Raadsvoorstel tot gewijzigde vaststelling van het bestemmingsplan 'Waterrijk'

Nota van zienswijzen en ambtshalve wijzigingen

Behorende bij het bestemmingsplan 'Waterrijk'

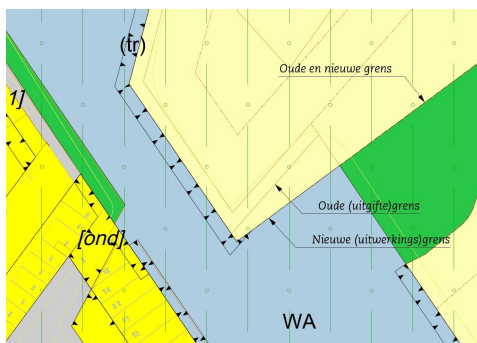
Het bezwaar richt zich op het groengebied tussen de kamers 2a en 2b. Het groengebied tussen deze kamers is volgens de bezwaarmakers in het eerdere beeldkwaliteitsplan uit 2006 anders dan op de verbeelding is aangegeven. De bebouwing van de stedelijke kamer komt meer naar rechts en er verdwijnt een gedeelte van het groengebied. Tevens verdwijnt het open karakter van stedelijke kamer 2a waar het water binnen zou stromen.

De opgenomen groenstrook in het stedenbouwkundig plan annex beeldkwaliteitsplan (2006, zie linker afbeelding hieronder) en later het stedenbouwkundige plan (situatie 2012, zie rechter afbeelding hieronder) is tevens opgenomen in de verbeelding van het bestemmingsplan. Een verwarring kan ontstaan doordat in het beeldkwaliteitsplan de privétuinen ook groen van kleur zijn. De lichtgroene delen zijn het openbare groen en de iets donkere kleur groen zijn de privétuinen. Die behoren tot de woningen en niet tot het

openbaar groen. De grootte van het openbare groen was in het ontwerp bestemmingsplan niet veranderd en dus niet kleiner geworden.

Het kaartje zoals opgenomen in het Beeldkwaliteitsplan was een verbeelding van een mogelijke inrichting van het gebied. Dit idee is niet expliciet juridisch vertaald. Dit geldt ook voor andere tekeningen in het Beeldkwaliteitsplan. Bij de planvorming van het gebied is de stedelijke kamer iets meer naar rechts verschoven zodat er meer ruimte is voor de uit te werken bestemming. De uit te werken bestemming is een bestemming waar meerdere functies in voor komen. De exacte invulling van dit gebied is nog niet bekend. Naar aanleiding van de ingediende zienswijze heeft het gebied een nieuwe indeling gekregen. De groenstrook is iets vergroot aan de noordzijde. Dit is te zien in onderstaande plaatje (rechts). De roze lijn laat de originele uitgiftegrens van het matenplan zien. Een toevoeging op de verbeelding is een maatvoering met een maximale bouwhoogte van 4 meter. Binnen die strook (tussen de oranje lijnen) mag maar maximaal 4 meter hoog gebouwd worden.
